日本原子力研究開発機構大洗研究所(南地区)の 核燃料物質使用変更許可申請等について

照射燃料試験施設（AGF）における
核燃料物質の使用等の終了に関する記載の見直し等

令和3年10月25日

国立研究開発法人日本原子力研究開発機構
大洗研究所 燃料材料開発部

No.11セル微小分析装置

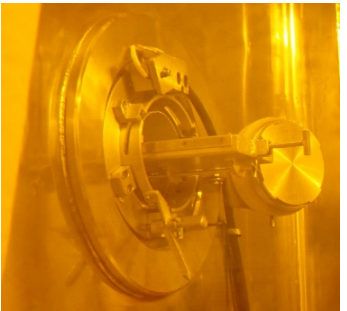
微小分析装置は、No.11セルにおいて核燃料物質等の元素分析を行うために許可を受けた設備である。今後使用する予定がないことから、撤去を行う。

今後核燃料物質の使用を行わないNo.11セル、No.12セルについては、維持管理設備として負圧管理及び日常的な巡視、点検は継続して実施する。

廃液輸送管の配置及び写真

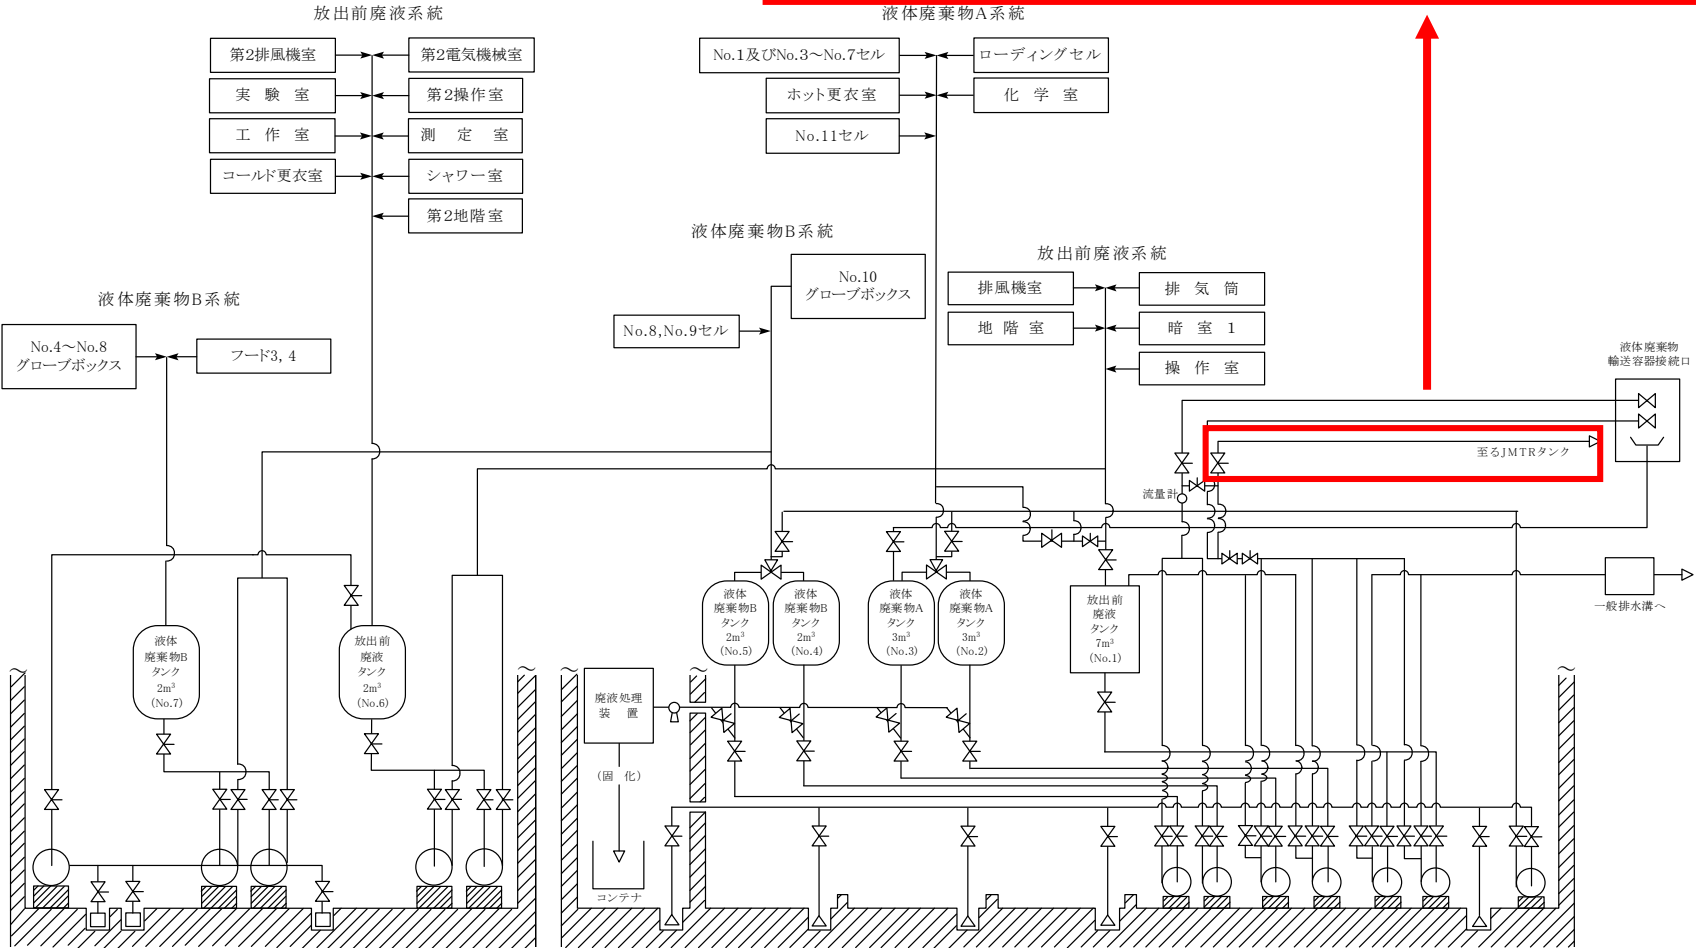
廃液輸送管は、放射性液体廃棄物を他施設へ移送するために、許可を受けた設備である。今後使用する予定がないことから、撤去を行う。核燃料物質の使用実績等がなく、汚染はない。

図8 放射線管理設備の配置（地階）

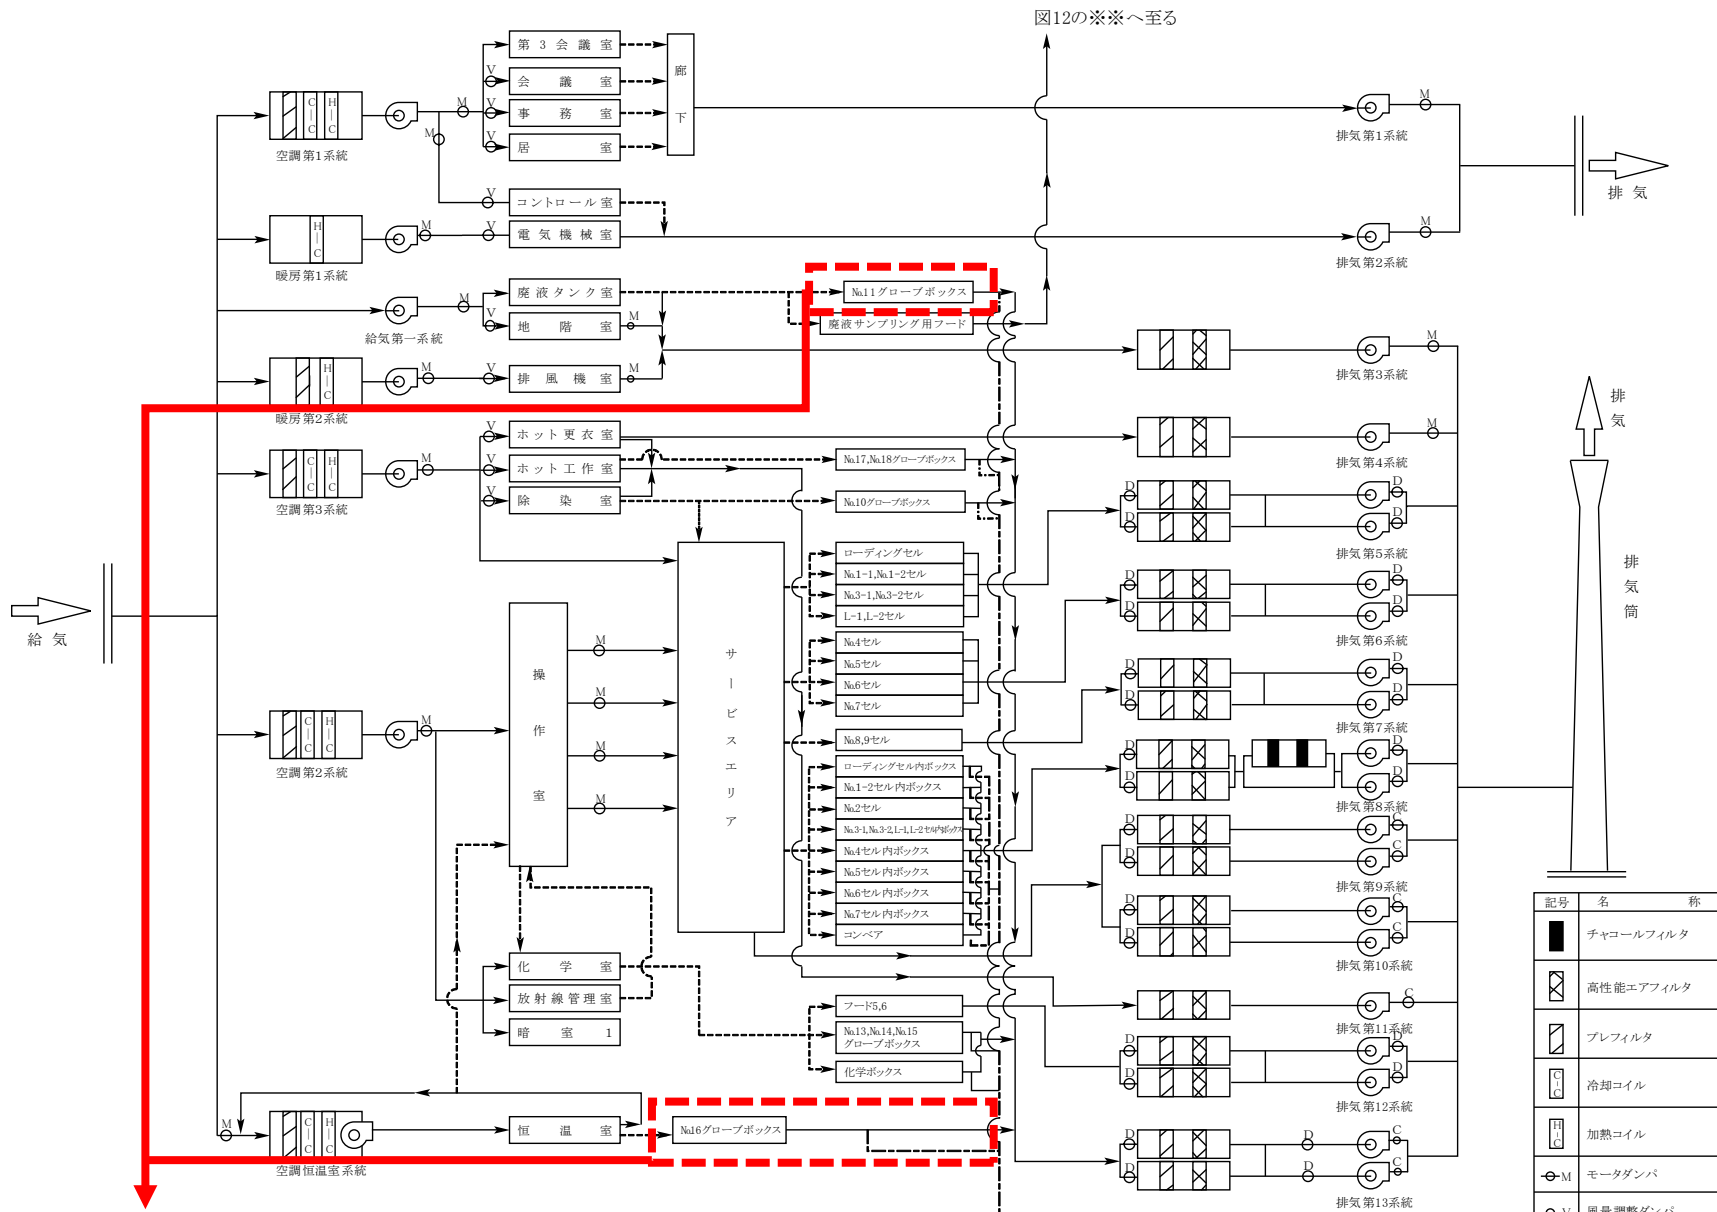
- ・使用が終了した廃液処理室のグローブボックスの記載を削除する。
- ・ローカルエアサンプリング装置集じん端の記載について削除する。
- ・廃液処理室の名称を地階資材室に変更する。

- ・使用が終了した試料入りキャスク置場に関する記載を削除する。

図 13 放射性廃液系統図

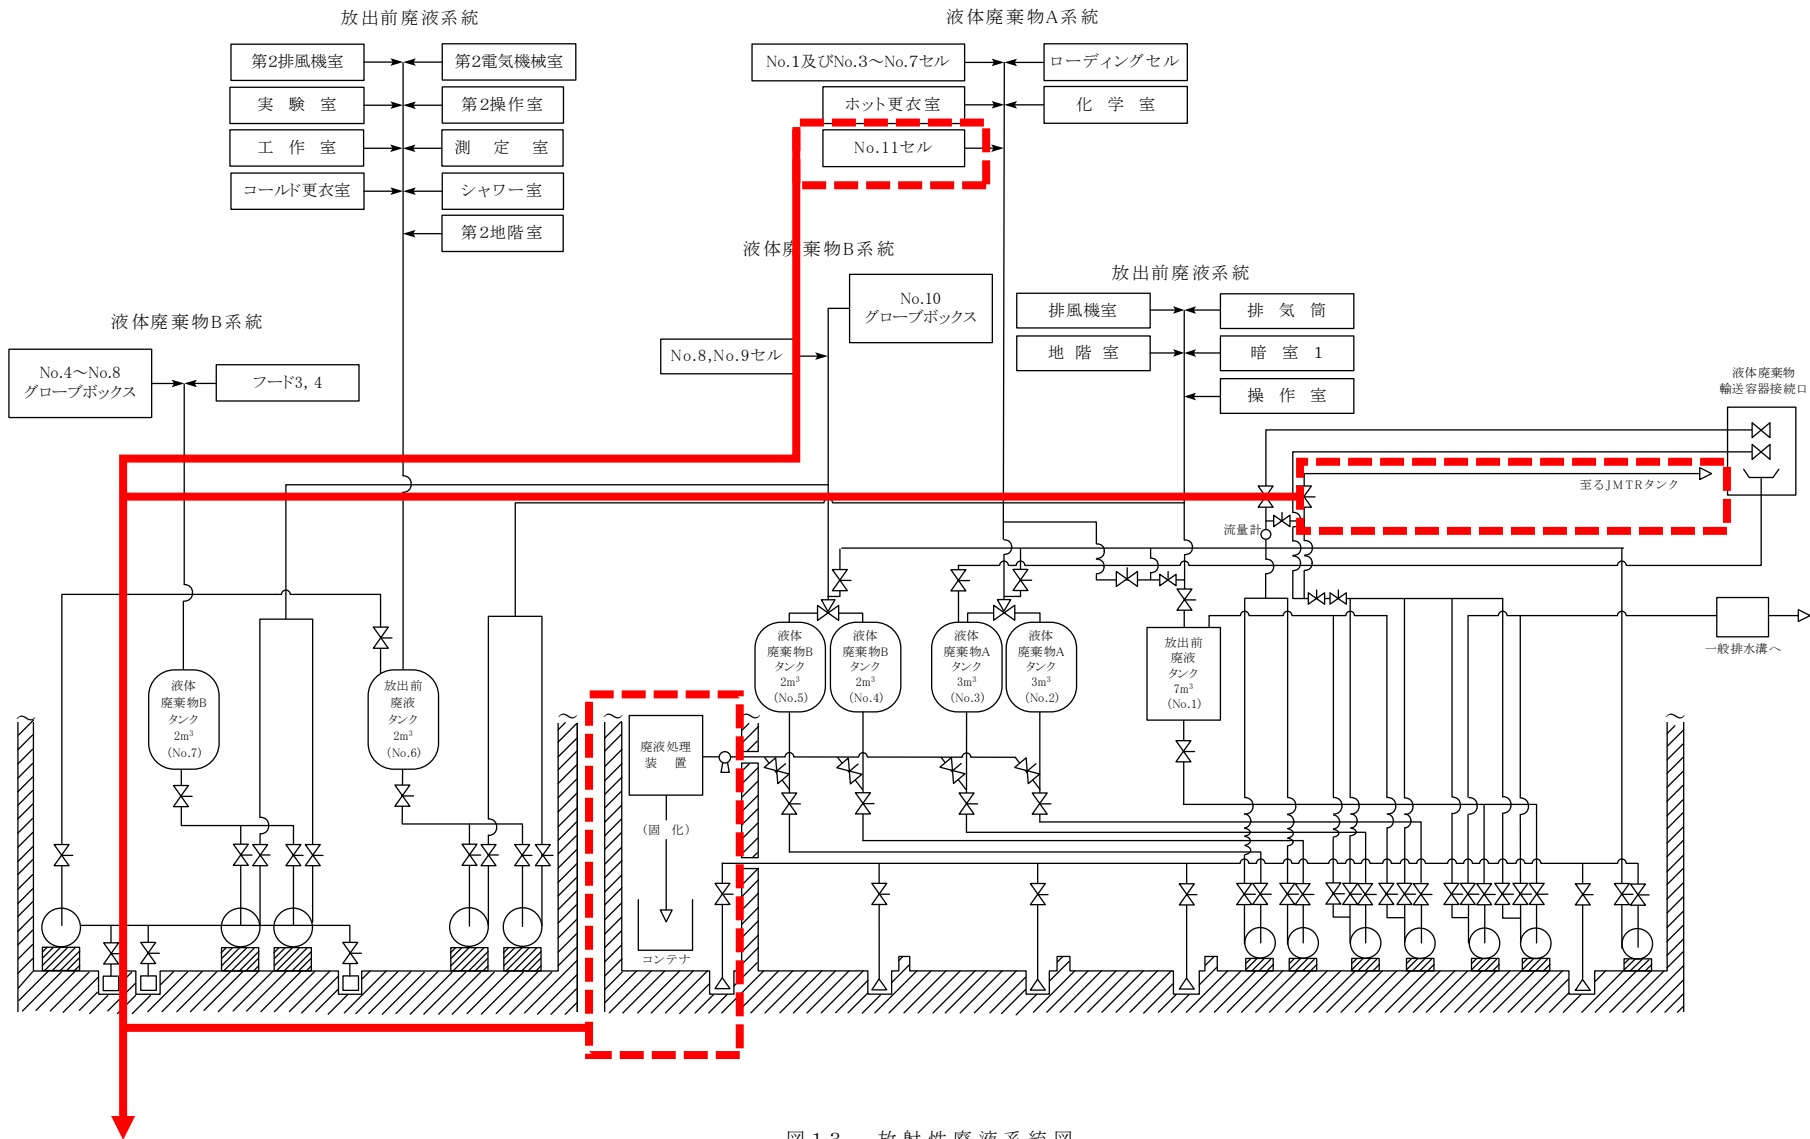
- ・使用が終了したNo.11セル、廃液輸送管、廃液処理装置に関する記載を削除する。
